Rapport de l'Inspection des installations classées

Visite d'inspection du 26/07/2023

VALEO VISION

Références : 2023-407_VALEO VISION_INSP_RAP
Code AIOT : 0006301571

Photo du stockage non représenté, et du passage de largeur inférieure à 2 m

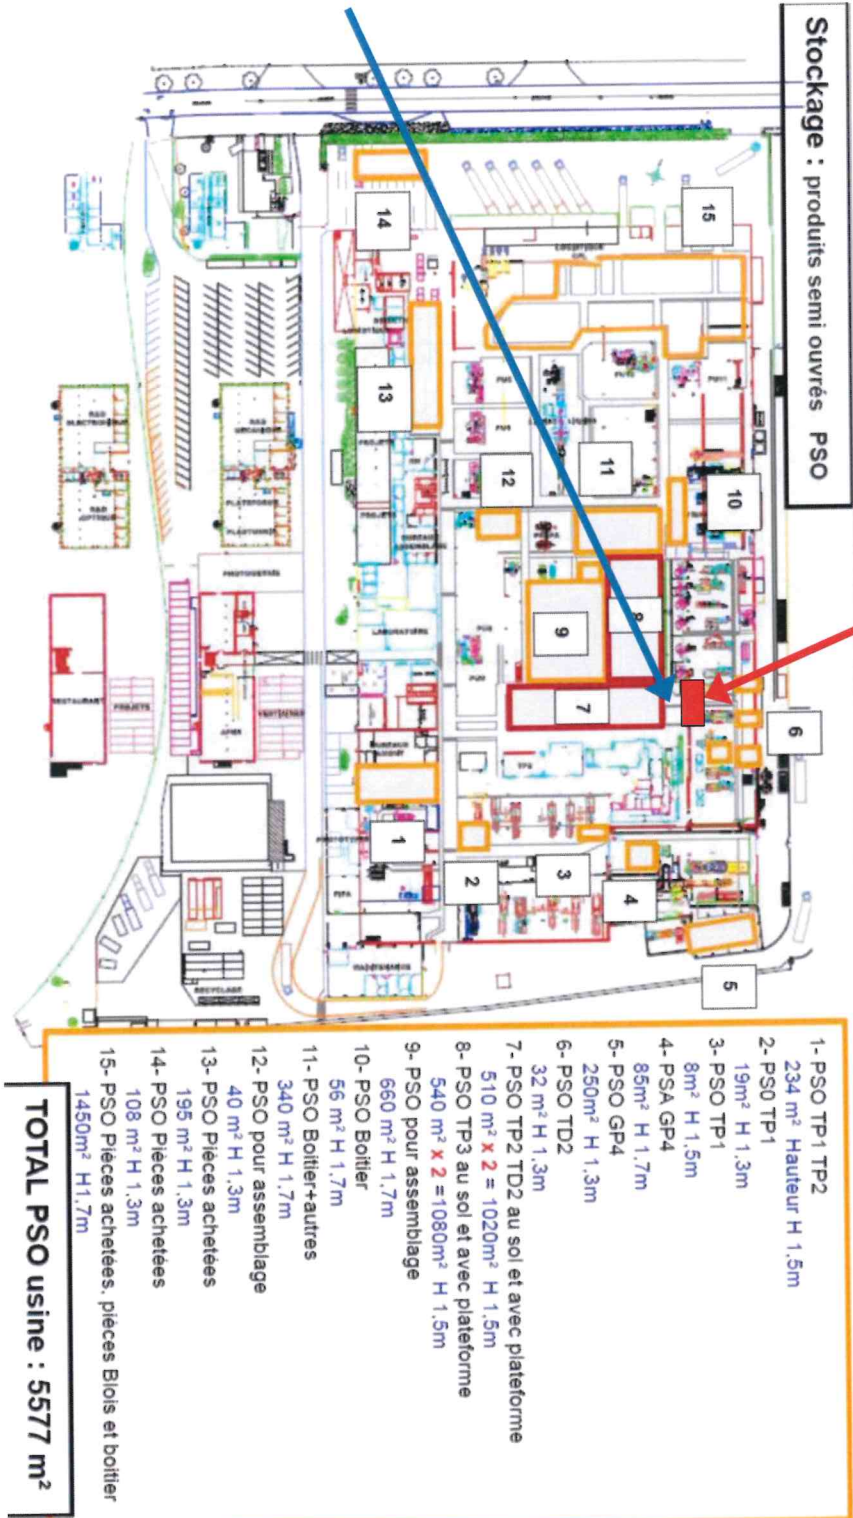
Stockage non
représenté sur
le plan fourni

Largeur passage
inférieure à 2m

Stockage non
représenté sur
le plan fourni

Largeur passage
inférieure à 2m

Référence réglementaire : Arrêté Ministériel du 14/01/2000, article point 2.11 de l'annexe I
Thème(s) : Autre, Aménagement
Point de contrôle déjà contrôlé: Sans Objet
<p>Prescription contrôlée:</p> <p>[...]</p> <p>En fonction du risque, le stockage pourra être divisé en plusieurs volumes unitaires (îlots). Dans tous les cas, le stockage est organisé de telle façon qu'au minimum le tiers de la surface au sol n'est en aucun cas utilisée à des fins de stockage. Des passages libres, d'au moins 2 mètres de largeur, entretenus en état de propreté, sont réservés latéralement autour de chaque îlot, de façon à faciliter l'intervention des services de sécurité en cas d'incendie.</p> <p>La hauteur des stockages ne doit pas excéder 8 mètres. D'autre part, un espace libre d'au moins 1 mètre doit être préservé entre le haut du stockage et le niveau du pied de ferme.</p> <p>[...]</p>
<p>Constats :</p> <p>Lors de la visite de 2020, l'inspection avait constaté par sondage que les passages libres entre les îlots de stockage des produits semi-ouvrés (PSO) et produits finis (PF) (zone de stockage unique au centre du bâtiment de production) n'avaient pas tous une largeur d'au moins 2 m. Il était demandé à l'exploitant de veiller au respect des dispositions de l'alinéa 3 de l'article 2.11 de l'AM. Suite à la visite de 2020 (cf. courriers du 18/03/2021 et 23/07/2021), l'exploitant avait indiqué qu'il avait estimé la surface des stockages des PSO et PF à 6000 m², soit moins d'un tiers de la surface totale du bâtiment de production (= environ 25000 m²). Par ailleurs, il avait indiqué qu'une ré-organisation des stockages était prévue d'ici fin 2021 et qu'il prendrait alors les mesures pour que la largeur d'au moins 2 m des passages entre îlots soit respectée.</p> <p>Lors de la visite de 2023, l'exploitant a transmis un plan de son site localisant les stockages de ses PSO, suite à la ré-organisation mentionnée supra. Ils sont répartis sur l'ensemble du bâtiment de production en 15 emplacements (assimilés à des îlots) dont la surface au sol varie de 19 m² à 1450 m². La surface au sol totale des stockages est affichée à 5577 m² (dont 1050 m² en mezzanine). Il est à noter que les stockages des PF n'y sont pas représentés. Sur site, l'inspection a constaté par sondage que la hauteur des stockages ne dépasse pas 8 m. En revanche, l'inspection a constaté par sondage que les passages libres entre les îlots de stockage des PSO n'avaient pas tous une largeur d'au moins 2 mètres, notamment à l'est de la zone de stockage n°7; par ailleurs, une zone de stockage constatée par l'inspection n'est pas représentée sur le plan (cf. plan et photo en annexe). Enfin, l'inspection n'a pas vérifié le respect de l'espace libre d'au moins 1 m entre le haut des stockages et le niveau des pieds de ferme.</p> <p>→ L'exploitant devra justifier du respect des dispositions suivantes du point 2.11 de l'annexe I de l'AM: passages libres d'au moins 2 mètres de largeur autour de chaque îlot de stockage, espace libre d'au moins 1 m entre le haut des stockages et le niveau du pied de ferme (notamment pour les stockages en mezzanine). Par ailleurs, l'exploitant transmettra un plan actualisé représentant tous les îlots de stockage de PSO, mais également de PF.</p>
